TECHNISCHE INFORMATION

360 alle Versionen

Zahnriemenspanner links (ET-Nr. 202784)

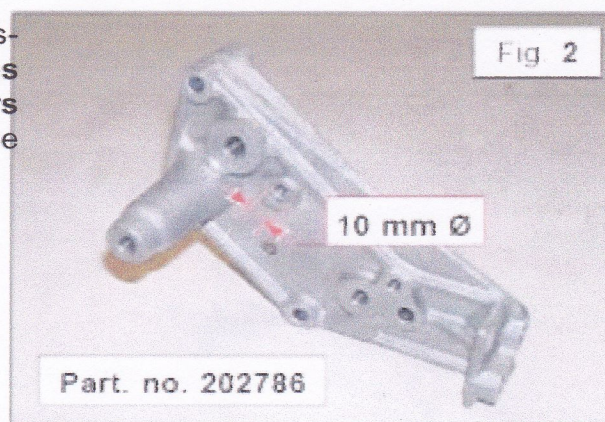
Hiermit möchten wir Ihnen mitteilen, dass o.g. Riemenspanner, montiert ab **Motor Nr. 83762** in Fahrzeug mit **Assembly Nr. 54662** und **Chassis-Nr. 136507**, mit einer **Zentrierbüchse** in der Bohrung der oberen Lasche versehen ist, wie in Fig. 1 gezeigt.

Das Ersatzteillager liefert nur noch den **linken Zahnriemenspanner ET-Nr. 202784**. Dieser kann problemlos auch an Fahrzeugen unter **Motor Nr. 83761** verwendet werden, es muss lediglich **die Zentrierbüchse des Riemenspanners entfernt werden** (Fig. 1).
